Naše značka: Šl/10/v,k/202  
Vyřizuje: Šlaisová  
Datum: 7.9.2010

**Věc: Skupinový vodovod Holice – vyjádření k existenci stávajících sítí**

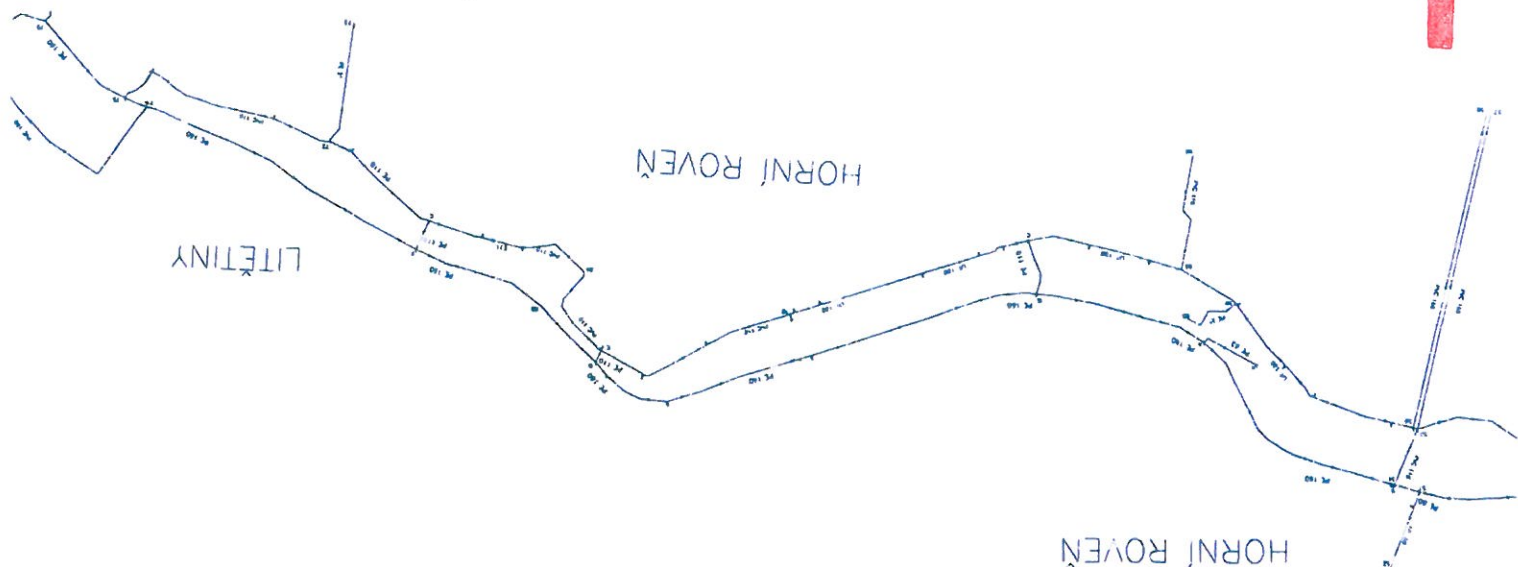
V příloze Vám zasíláme situace s orientačním zákresem stávajících sítí.

1. Před zahájením prací požádejte provozní středisko Holice a dále středisko vodovodů a středisko kanalizací Pardubice o vytyčení trasy vodovodního a kanalizačního potrubí.

2. Požadujeme dodržet min. ochranné pásmo vodovodu a kanalizace, které je vymezeno vodorovnou vzdáleností od vnějšího líce potrubí na každou stranu do průměru 500 mm včetně 1,5 m a od průměru 500 mm 2,5 m. Používání mechanizace bude omezeno. Pro hutnění může být použit pouze statický válec, beranění nelze provádět. Umísťování konstrukcí (sloupy, základy apod.) a vysazování zeleně bude omezeno a dohodne se způsob provedení.

3. Na hydranty, traťová šoupata a kanalizační poklopy nesmí být ukládán materiál z výkopu. Veškeré armatury a tvarovky musí být po celou dobu výstavby zabezpečeny proti poškození těžkými vozidly.

4. Veškeré poklopy, které budou stavbou dotčeny, musí být na náklady investora osazeny do úrovně budoucí nivelety.
5. Během stavby nesmí dojít k omezení přístupu ani příjezdu k vodovodnímu a kanalizačnímu rozvodu a zařízení, jehož provozuschopnost nesmí být stavbou ohrožena.
